Stavba	VŠCHT Praha – Rekonstrukce excelentních laboratoří	
Část	D.1.4.4.b1 – SSK	
Zpracoval	XXXXX	
<p>Odůvodnění, popis a technické řešení změn</p> <p>Na žádost investora bude realizována nová trasa optických kabelů z data centra do nového nástěnného rozváděče v místnosti B3-310. Rozváděč je dodávkou investora.</p> <p>V soupisu prací je odečtena metalická trasa kabelu UUTP z důvodu zkrácení tras k zásuvkám z rozvaděče v nové poloze.</p>		
Vliv na dopracování PD <i>(ANO/NE, kdo dopracuje, v jaké podrobnosti atp.)</i>	NE	
Dopad do smluvní ceny	CELKEM	59 256,74 Kč bez DPH
Dopad do smluvních termínů <i>(Vliv na harmonogram, termíny milníků, konečný termín)</i>	Dopad na termíny stavby Komentář:	ANO / NE
Přílohy <i>(soupis prací, zákres prací, fotodokumentace, zaměření...)</i>	1. Oceněný soupis prací, dodávek a služeb	
Schválil za zhotovitele		
XXXXX	Dne	Podpis
Schválil za TDS		
XXXXX	Dne	Podpis
Schválil za GP

Akce: VŠCHT Praha – Rekonstrukce excelentních laboratoří

Změnový list: 15 - náhrada SDK Porothermem

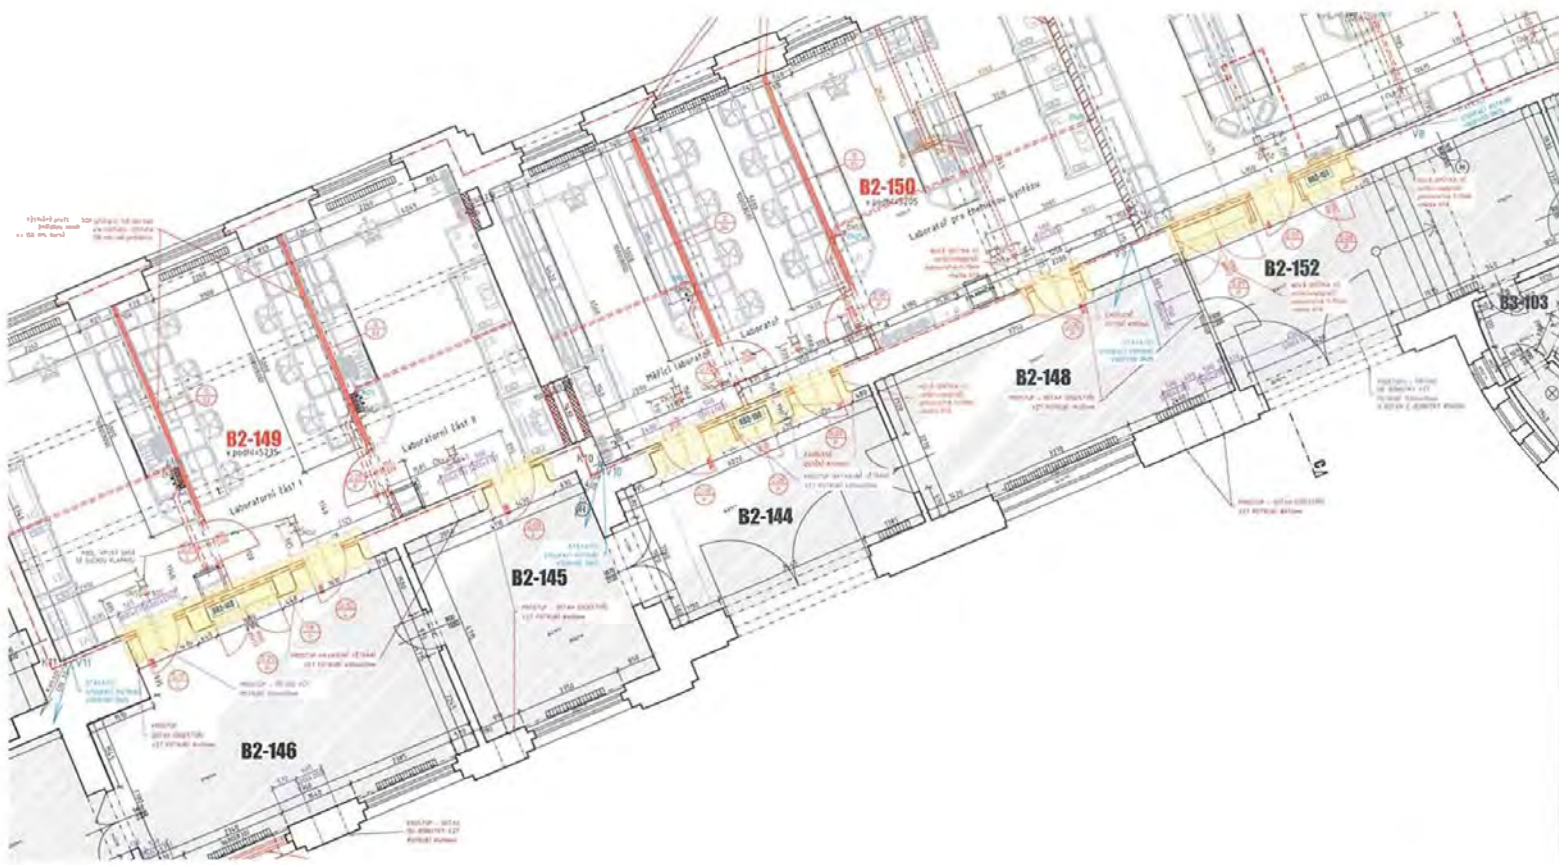
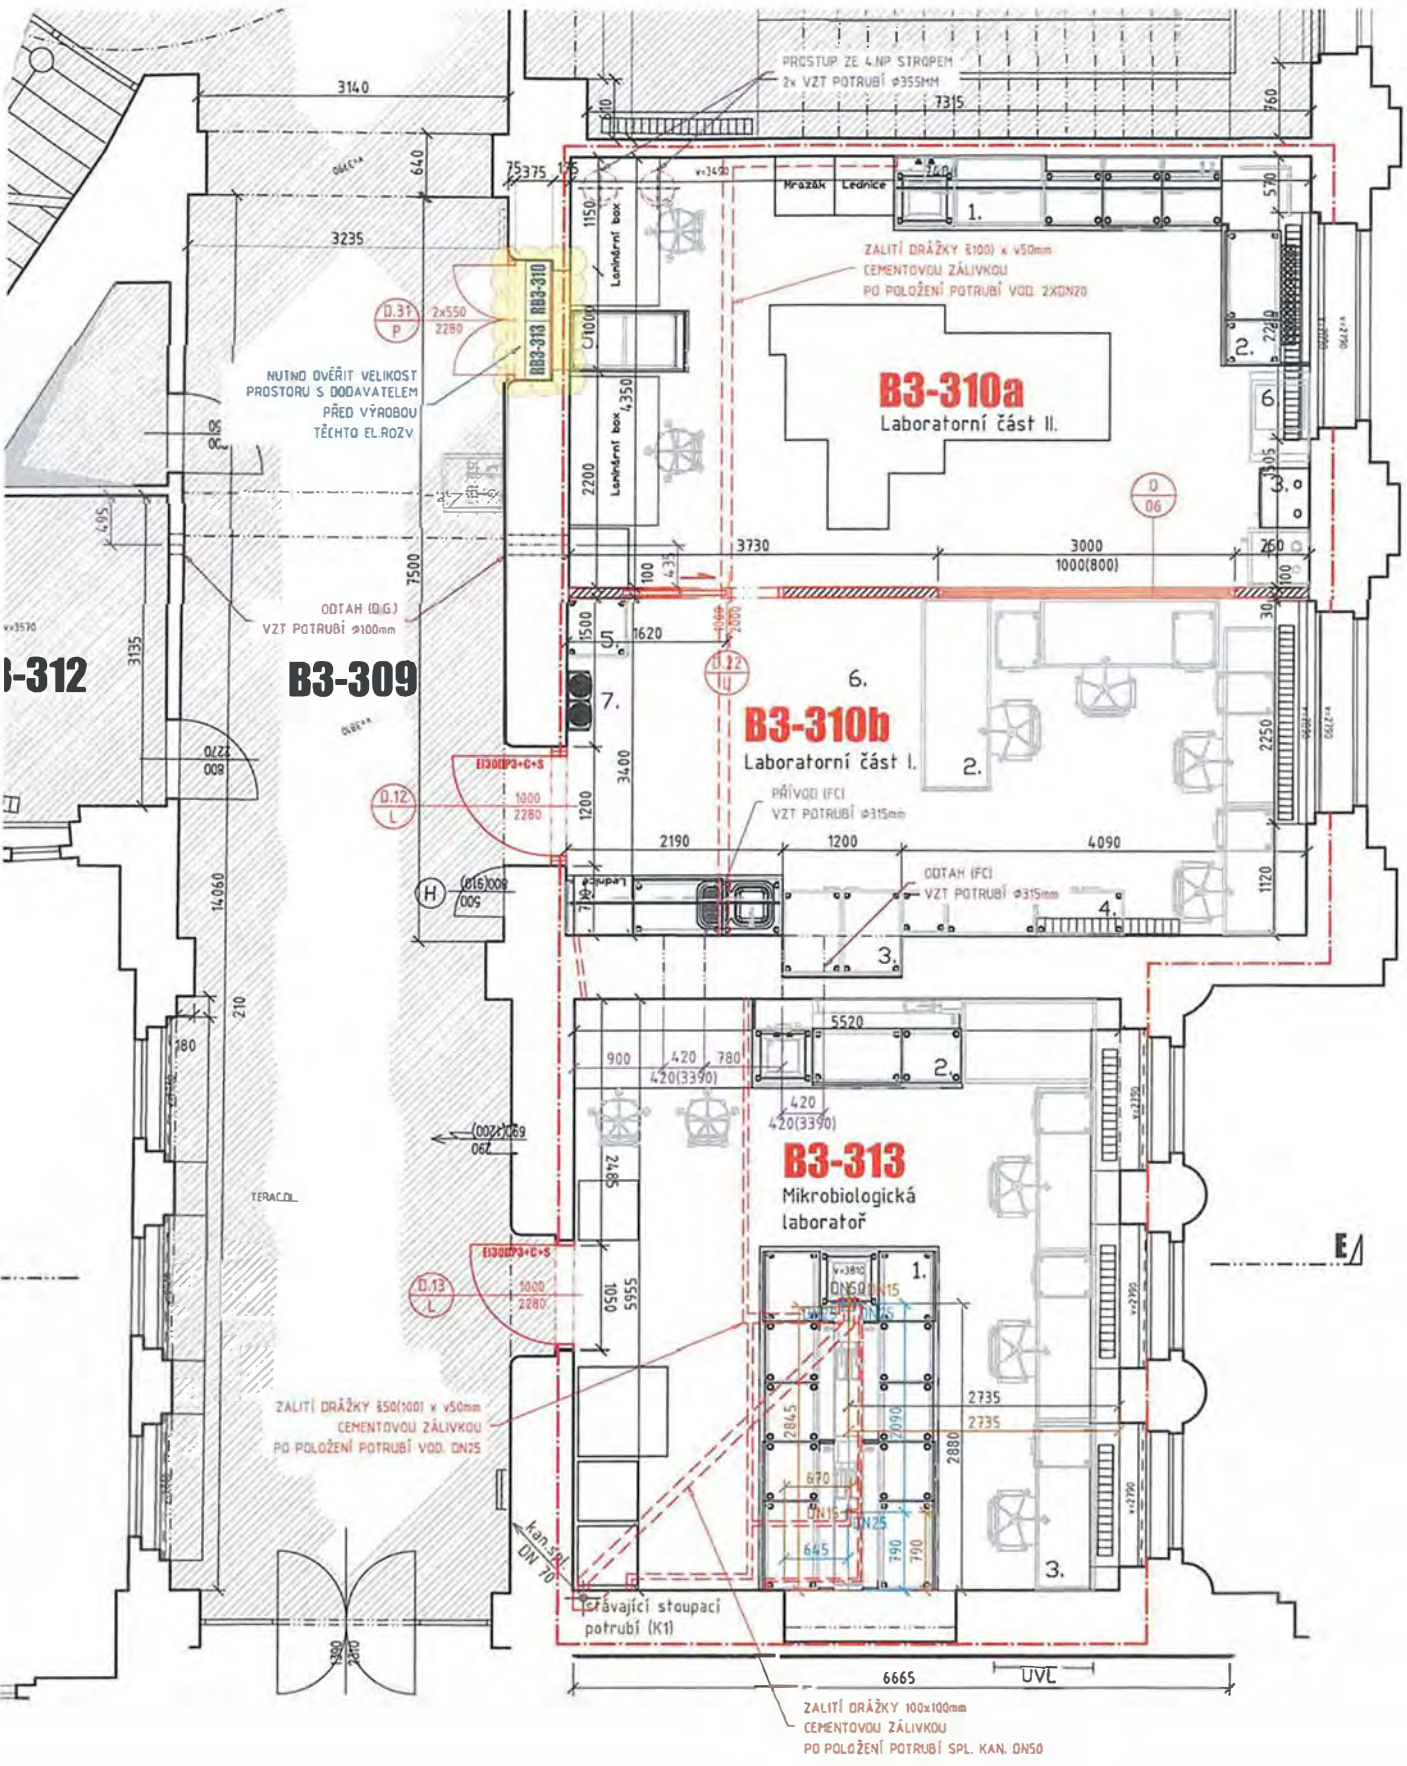
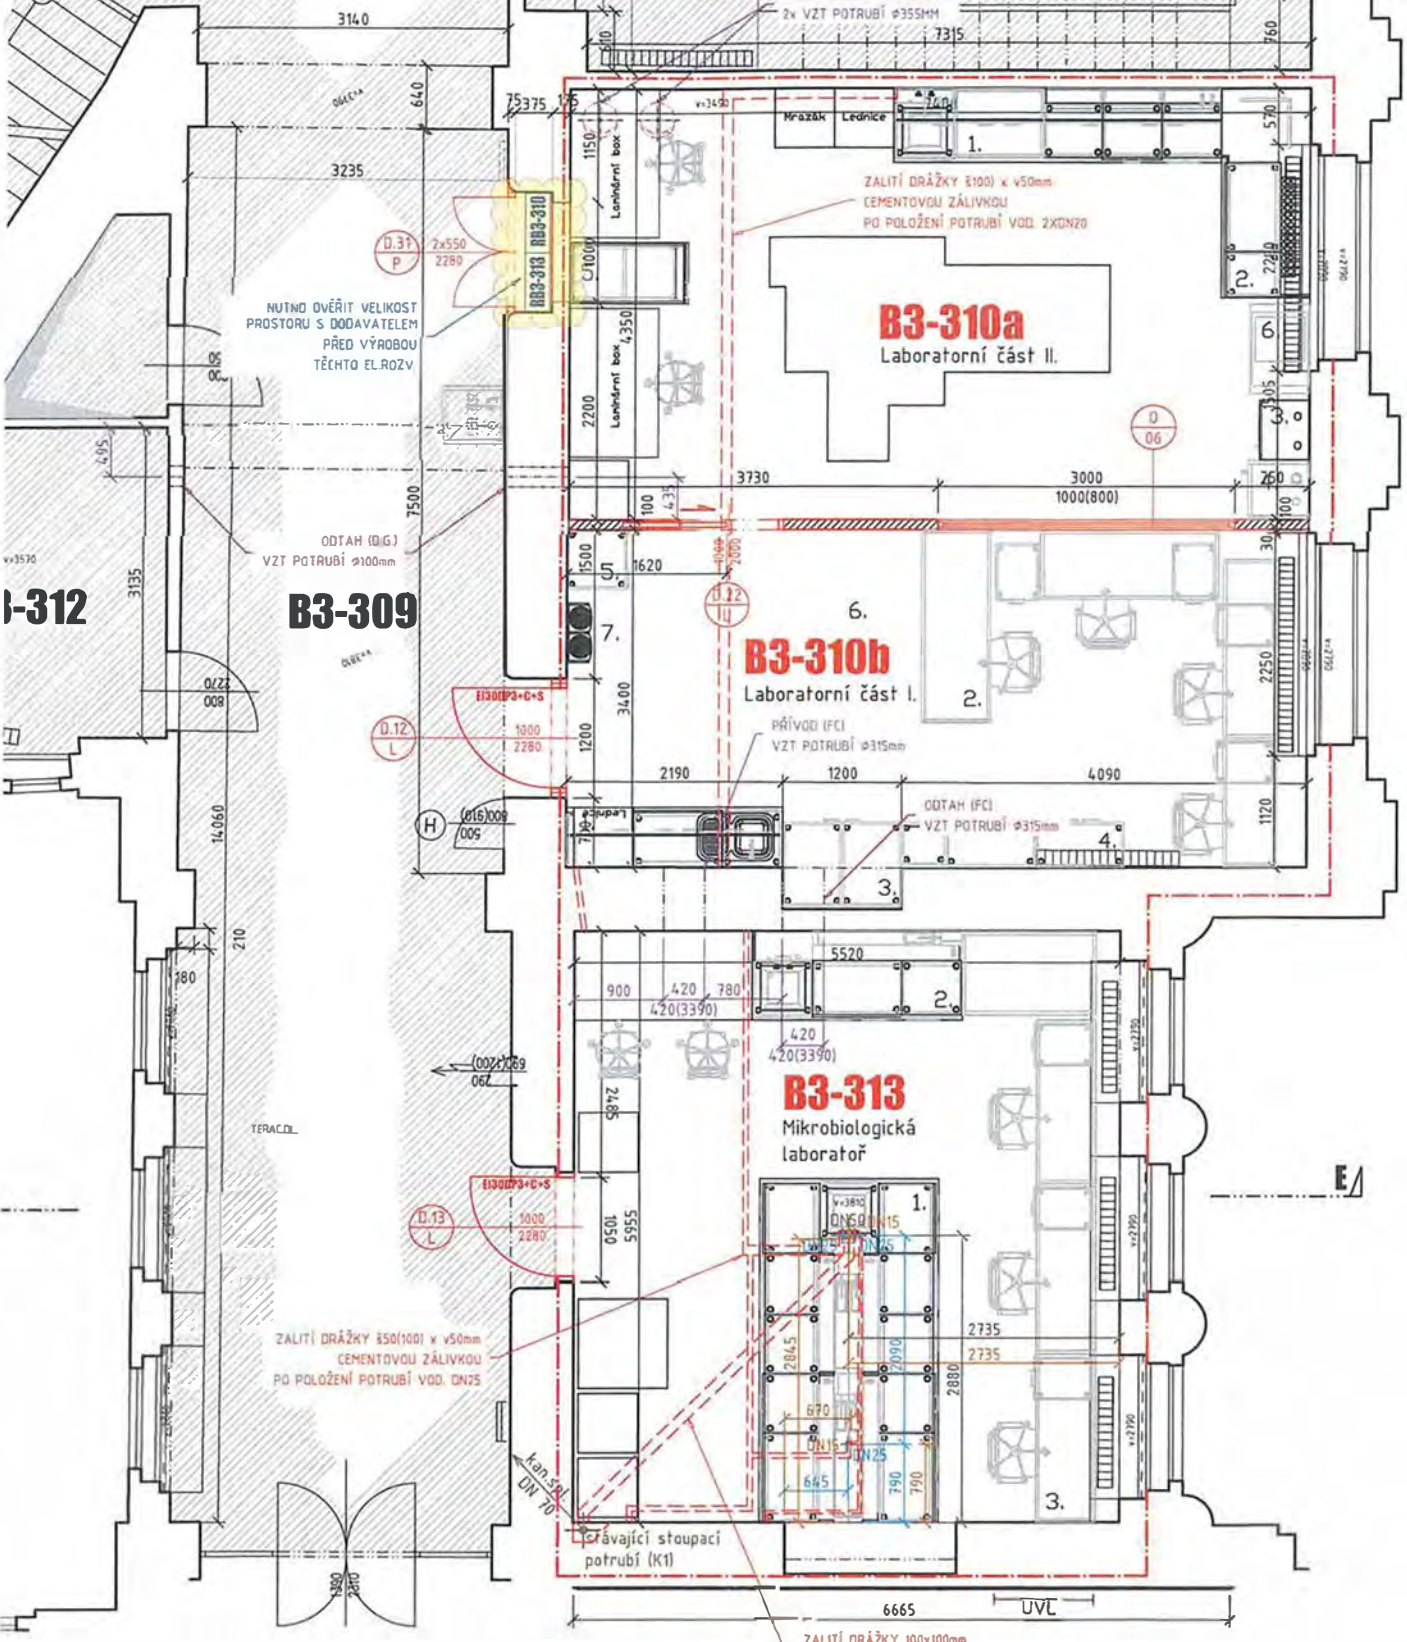
Stavba	VŠCHT Praha – Rekonstrukce excelentních laboratoří	
Část	A01 – Nové konstrukce a opravy	
Zpracoval	XXXXX	
<p>Odůvodnění, popis a technické řešení změn</p> <p>Na stavbě bylo domluveno, že kvůli materiálové jednotnosti, provázanosti, statické funkci a také kvůli napojení na křivost stávajících stěn, budou původně navržené výplně ze sádkartonových příček v místech stávajících nosných zdí provedeny z keramických příčekovek Porotherm s jádrovou omítkou a štukem.</p>		
Vliv na dopracování PD <i>(ANO/NE, kdo dopracuje, v jaké podrobnosti atp.)</i>	NE	
Dopad do smluvní ceny	CELKEM	74 068,34 Kč bez DPH
Dopad do smluvních termínů <i>(Vliv na harmonogram, termíny milníků, konečný termín)</i>	Dopad na termíny stavby	ANO / NE
	Komentář:	
Přílohy <i>(soupis prací, zakres prací, fotodokumentace, zaměření...)</i>	<ol style="list-style-type: none"> 1. Oceněný soupis prací, dodávek a služeb 2. Půdorys 1.NP s vyznačeným místem změny 3. Půdorys 3.NP s vyznačeným místem změny

Změnový list: 17 Nouzové osvětlení

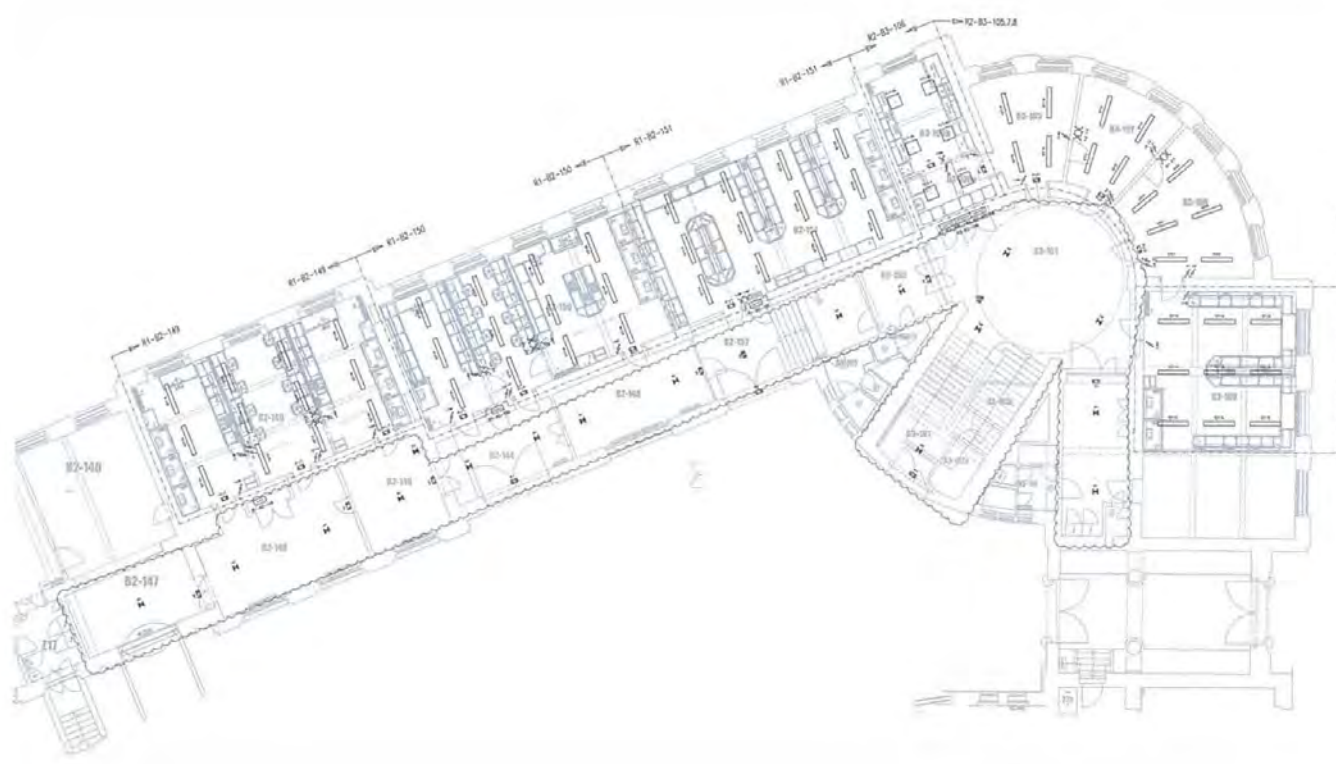
Stavba	VŠCHT Praha – Rekonstrukce excelentních laboratoří	
Část	D.1.4.4a – Silnoproud	
Zpracoval	xxxxxx	
<p>Odůvodnění, popis a technické řešení změn</p> <p>V průběhu realizace došlo od investora a projektanta PBR k úpravě zadání, kdy bylo předepsáno navíc provést nouzové osvětlení řešených prostor a přilehlých chodeb. Na kontrolním dni č. 23 byl určen systém NO v kombinovaném řešení, kdy se laboratoře mají provést částečně řízené s napojením na velín a chodby pouze samostatně.</p>		
Vliv na dopracování PD <i>(ANO/NE, kdo dopracuje, v jaké podrobnosti atp.)</i>	NE	
Dopad do smluvní ceny	CELKEM	260 443,69 Kč bez DPH
Dopad do smluvních termínů <i>(Vliv na harmonogram, termíny milníků, konečný termín)</i>	Dopad na termíny stavby Komentář:	ANO / NE
Přílohy <i>(soupis prací, zakres prací, fotodokumentace, zaměření...)</i>	<ol style="list-style-type: none"> Oceněný soupis prací, dodávek a služeb Výkres NO zmenšený

Změnový list: 21 - Přesun vody k jiné stoupačce

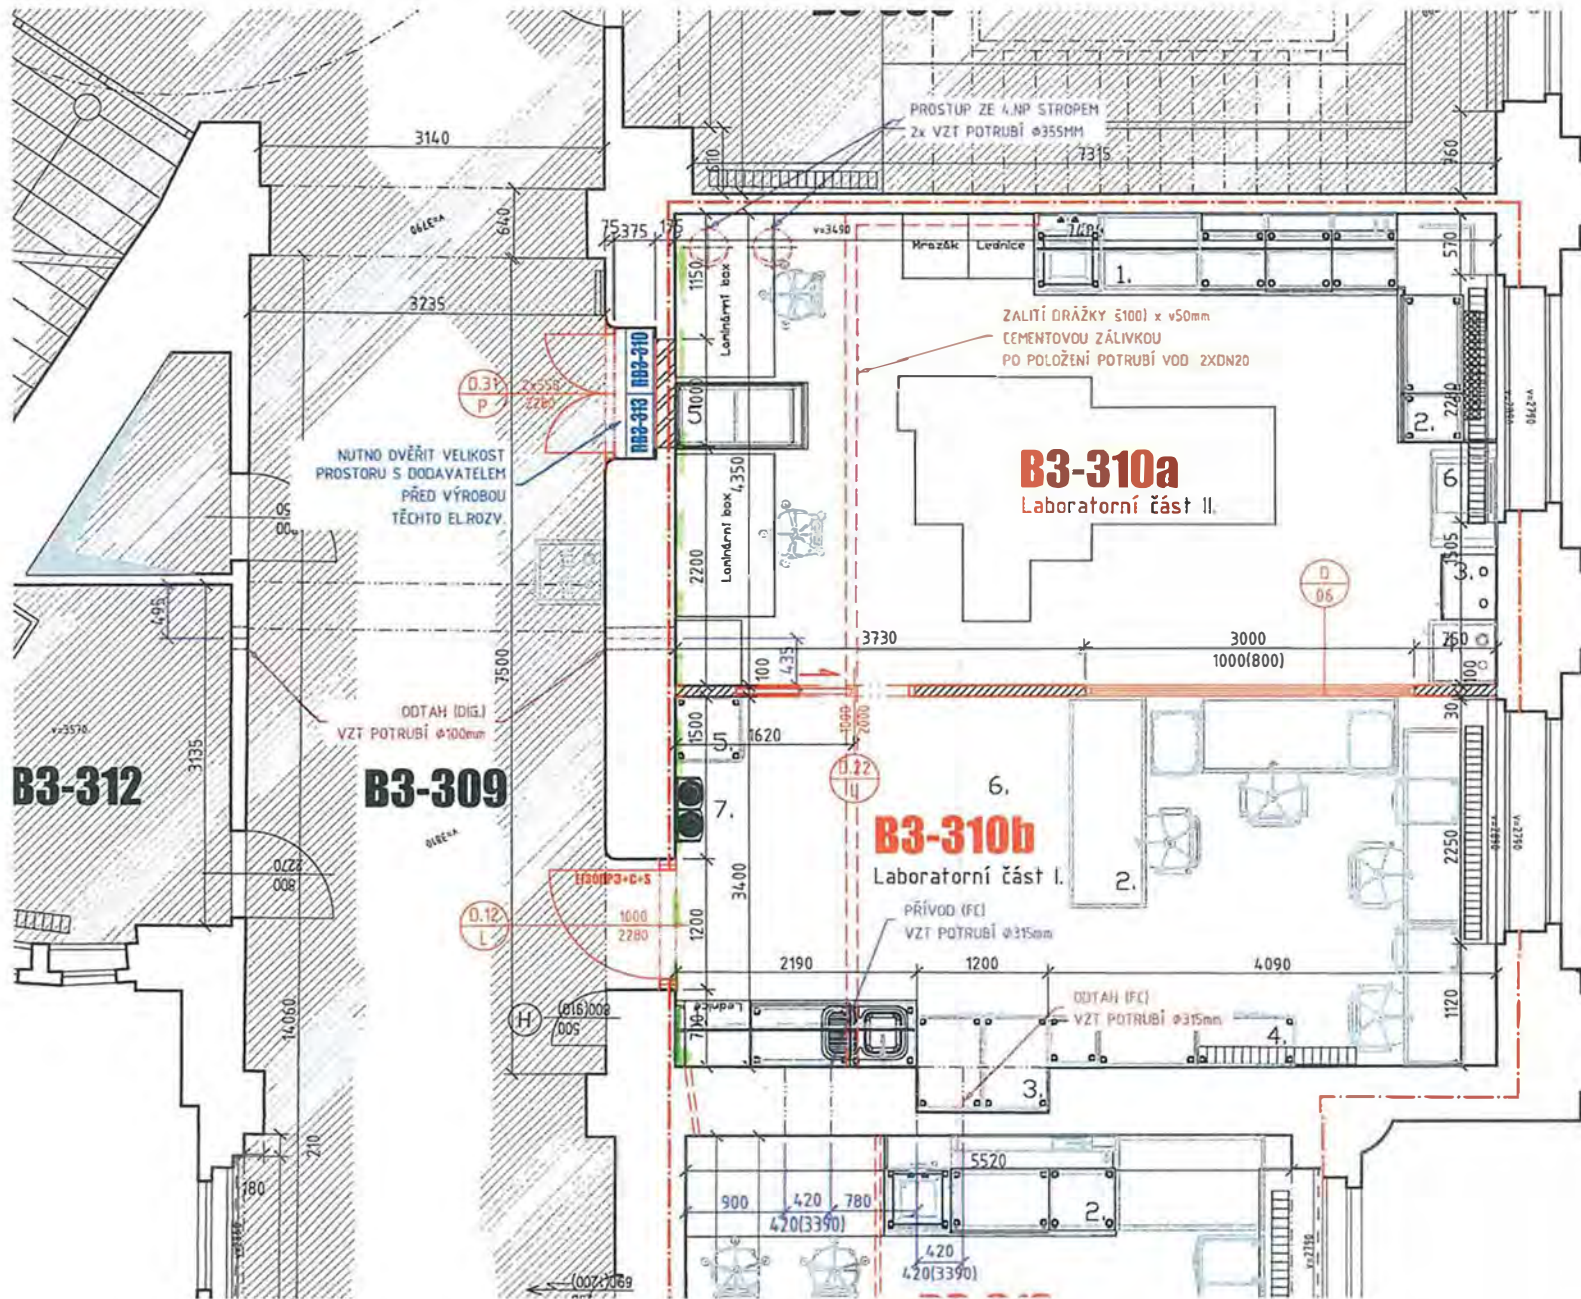
Stavba	VŠCHT Praha – Rekonstrukce excelentních laboratoří	
Část	Nové konstrukce	
Zpracoval	XXXXX	
Odůvodnění, popis a technické řešení změn		
<p>Při realizaci bylo zjištěno, že vodovodní stoupačka studené vody v místnosti B3-310 není funkční a napojení vody musí být provedeno z jiné nejbližší stoupačky umístěné v opačném rohu místnosti. Napojení je vzhledem k poloze vedeno v podlaze.</p>		
Vliv na dopracování PD <i>(ANO/NE, kdo dopracuje, v jaké podrobnosti atp.)</i>	NE	
Dopad do smluvní ceny	CELKEM	9 038,91 Kč bez DPH
Dopad do smluvních termínů <i>(Vliv na harmonogram, termíny milníků, konečný termín)</i>	Dopad na termíny stavby	ANO/ NE
	Komentář:	
Přílohy <i>(soupis prací, zakres prací, fotodokumentace, zaměření...)</i>	<ol style="list-style-type: none"> 1. Oceněný soupis prací, dodávek a služeb 2. Fotografie 3. Schéma 	
Schválil za zhotovitele		
XXXXX	Dne	Podpis
Schválil za TDS		
XXXXX	Dne	Podpis
Schválil za GP
